RESOLUCIÓN No.

POR MEDIO DE LA CUAL SE RENUEVA UN PERMISO DE VERTIMIENTOS Y SE ADOPTAN OTRAS DETERMINACIONES

LA DIRECTORA DE LA REGIONAL VALLES DE SAN NICOLÁS DE LA CORPORACIÓN AUTÓNOMA REGIONAL DE LAS CUENCAS DE LOS RÍOS NEGRO Y NARE, **CORNARE**. En uso de sus atribuciones legales y delegatarias y en especial las previstas en la Ley 99 de 1993, El Decreto- Ley 2811 de 1974, Decreto 1076 de 2015 y

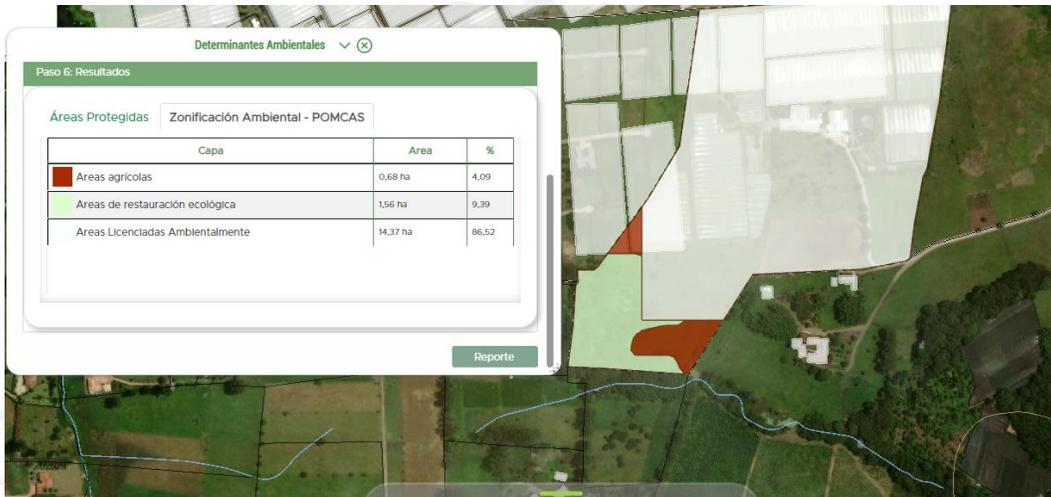
- **Concepto de uso del suelo:**
No se allega concepto de uso del suelo, sin embargo, el usuario manifiesta que según el POT del municipio de Rionegro, se respeta el derecho de permanencia de los floricultivos consolidados en los sectores donde se

El predio se localiza en el POMCA del Río Negro, el cual se aprobó mediante la Resolución 112-7296-2017; el predio se encuentra el 4.09% en áreas agrícolas, el 9.39% en áreas de restauración ecológica y el 86.52% en áreas licenciadas ambientalmente.

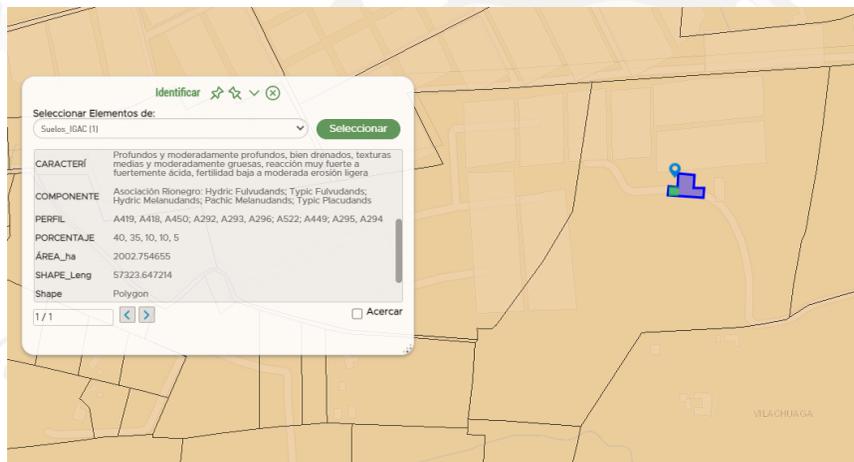
Régimen de humedad: De acuerdo con lo establecido en el parágrafo 1 del artículo 4 de la Resolución 699 del 2021, se obtuvo en el SIAR Cornare, información sobre el régimen de humedad del suelo de acuerdo con las bases de datos del Instituto Geográfico Agustín Codazzi, se obtuvo que el área donde se propone realizar el vertimiento presenta las siguientes características de suelo:

De acuerdo con la clasificación taxonómica de suelo el predio cuenta con un perfil de suelos compuesto por suelos Asociación Rionegro: Hydric Fulvudands; Typic Fulvudands; Hydric Melanudands; Pachic Melanudands; Typic Placudands, los cuales presentan características de suelo de orden andisol por lo que el vertimiento al suelo se ubica en la categoría III de la tabla 1 para usuarios equiparables a usuarios vivienda rural dispersa del artículo 4 de la Resolución 669 del 2021, presentando caracterización de forma bienal.

De acuerdo con la prueba de infiltración realizada para cada punto de disposición del vertimiento, y la información secundaria:

Punto de Vertimiento	Velocidad de Infiltración (mm/h)	Clasificación de la velocidad de infiltración	Taxonomía del suelo	Categorización de los límites máximos permisibles
STARD Oficinas	No entregado	No entregado	Asociación Rionegro: Hydric Fulvudands; Typic Fulvudands; Hydric Melanudands; Pachic Melanudands; Typic Placudands	Tabla 1. Artículo Cuarto Resolución 699/2021 (La Caracterización deberá presentarla el usuario con una frecuencia de monitoreo bienal)
STARD Vestier	No entregado	No entregado

- viii. Teniendo en cuenta el régimen de humedad encontrado en el Geoportal de La Corporación, el vertimiento al suelo se ubica en categoría III de la tabla 1 para usuarios equiparables a usuarios de vivienda rural dispersa, del artículo 4 de la Resolución 699 de 2021, presentando caracterización de forma bial.
